Modulo per la presentazione delle osservazioni per i piani/programmi/progetti sottoposti a procedimenti di valutazione ambientale di competenza statale

ID: 10704 Progetto di un parco eolico denominato "Cantorato" costituito da 20 aerogeneratori per una potenza complessiva di 124 MW e relative opere di connessione alla RTN, da realizzarsi nei Comuni di Belcastro (CZ) Marcedusa (CZ), Cutro (KR), Mesoraca (KR), Roccabernarda (KR), san Mauro Marchesato (KR) e Scandale (KR). _____

TESTO DELL' OSSERVAZIONE

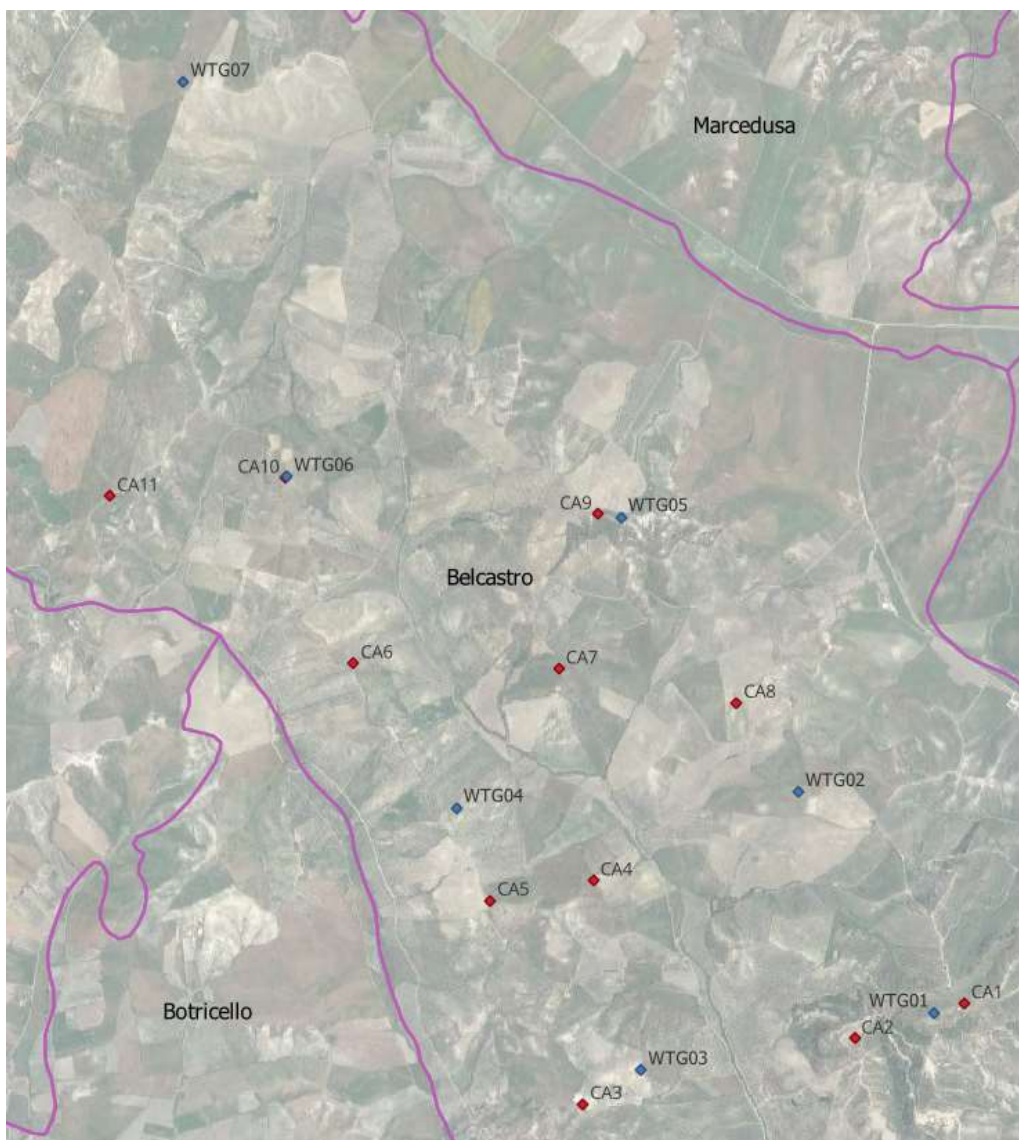
Analogamente a quanto riportato al punto precedente in riferimento alla valutazione acustica, anche il calcolo della gittata degli elementi rotanti (cfr. CA_R04 Gittata della pala) è stato eseguito esclusivamente per il modello di turbina Siemens Gamesa SG 6.2, senza far alcuna menzione al secondo modello di turbina ossia la Vestas V172.

Anche in questo caso, quindi, qualora la società dovesse decidere di utilizzare la seconda turbina indicata, ossia la Vestas V172, la valutazione della gittata effettuata sul modello di turbina SG 6.2 non sarebbe più valida, e non sarebbe noto il valore della gittata relativo alla turbina Vestas V172, rispetto al quale, come è noto, si definiscono le distanze di sicurezza dai ricettori sensibili.

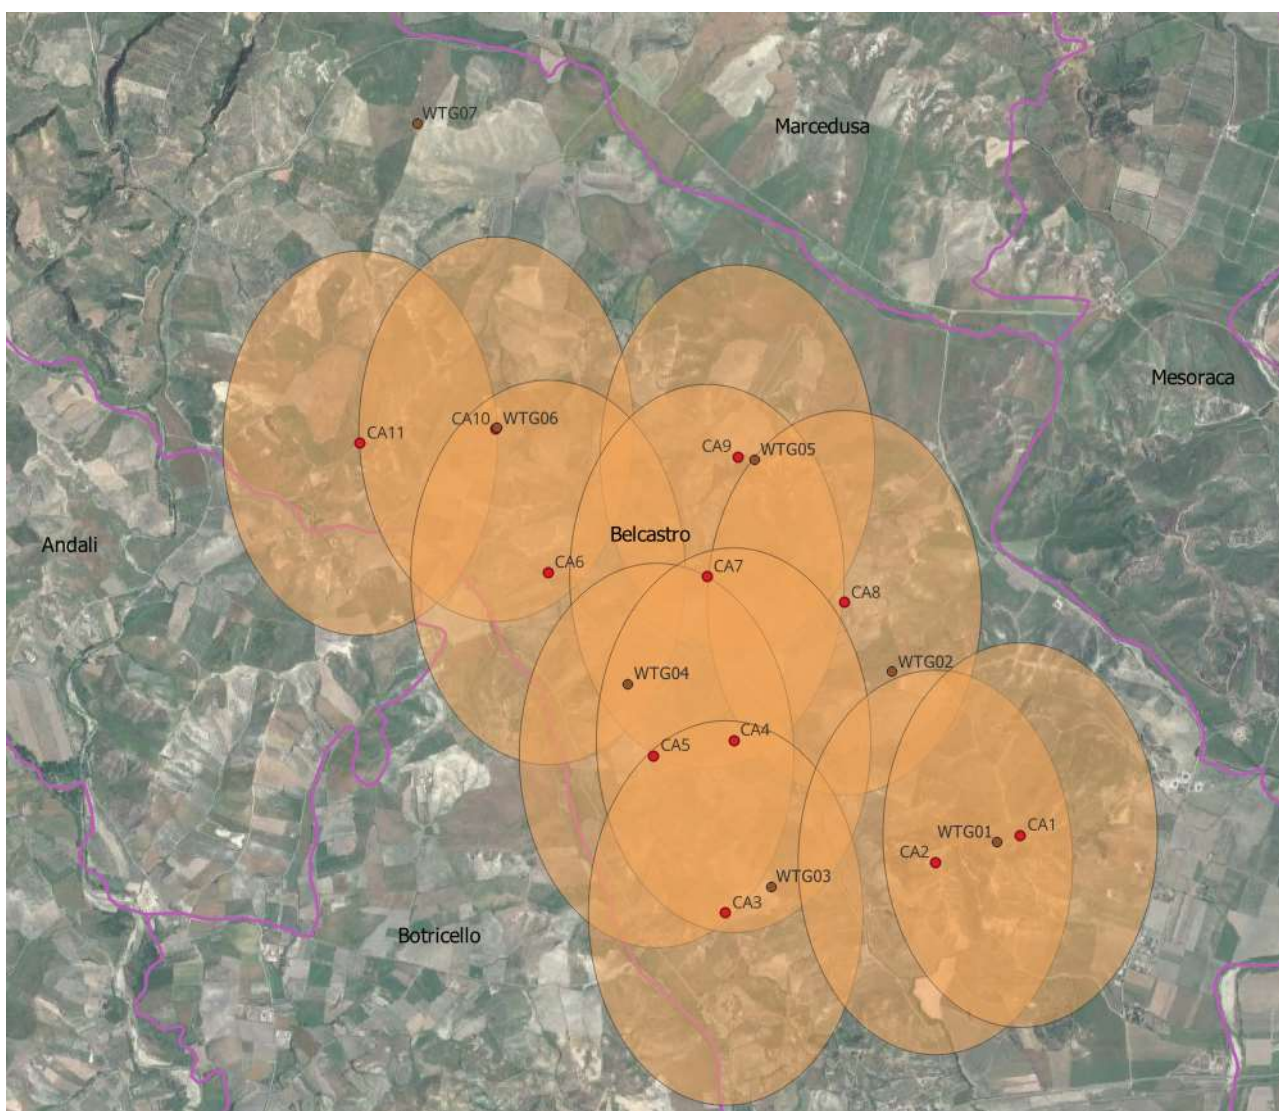
- Nella definizione del layout la società Energia Levante S.r.l. non ha in alcun modo considerato la presenza dell'impianto eolico "Engie Belcastro" **già presentato e pubblicato**, ed ha, anzi, collocato parte delle turbine in diretta sovrapposizione o nelle immediate vicinanze degli aerogeneratori del suddetto impianto.

L'immagine su riportata mostra, infatti, che:

- La turbina CA1 dell'impianto "Cantorato" è stata posizionata a circa 150 m dalla turbina WTG01 dell'impianto "Engie Belcastro"
- La turbina CA2 dell'impianto "Cantorato" è stata posizionata a circa 400 m dalla turbina WTG01 dell'impianto "Engie Belcastro"
- La turbina CA3 dell'impianto "Cantorato" è stata posizionata a circa 322 m dalla turbina WTG03 dell'impianto "Engie Belcastro"
- La turbina CA9 dell'impianto "Cantorato" è stata posizionata a circa 111 m dalla turbina WTG05 dell'impianto "Engie Belcastro"
- La turbina CA10 dell'impianto "Cantorato" è stata posizionata in sovrapposizione alla turbina WTG06 dell'impianto "Engie Belcastro"

Tale criticità, che a ben vedere riguarda 6 dei 7 aerogeneratori di cui è costituito il parco eolico "Engie Belcastro", oltre a denotare una palese carenza analisi tecnica preliminare nella predisposizione del progetto e ad impedirne, quindi, una compiuta valutazione da parte degli enti preposti, è inoltre in netta contrapposizione con quanto previsto al punto 3.2 lettera n), dell'Allegato 4 del D.M. 10/09/2010 secondo cui:

“n) una mitigazione dell’impatto sul paesaggio può essere ottenuta con il criterio di assumere una distanza minima tra le macchine di 5-7 diametri sulla direzione prevalente del vento e di 3-5 diametri sulla direzione perpendicolare a quella prevalente del vento.”.

La società Energia Levante S.r.l. nella redazione del suo progetto, non avendo tenuto in debita considerazione la presenza dell’impianto eolico “Engie Belcastro”, non ha effettuato le dovute verifiche di interdistanza tra gli aerogeneratori, di fatto contravvenendo ad una prescrizione del D.M. 10/09/2010 inerente al corretto inserimento degli impianti eolici nel paesaggio e su territorio.
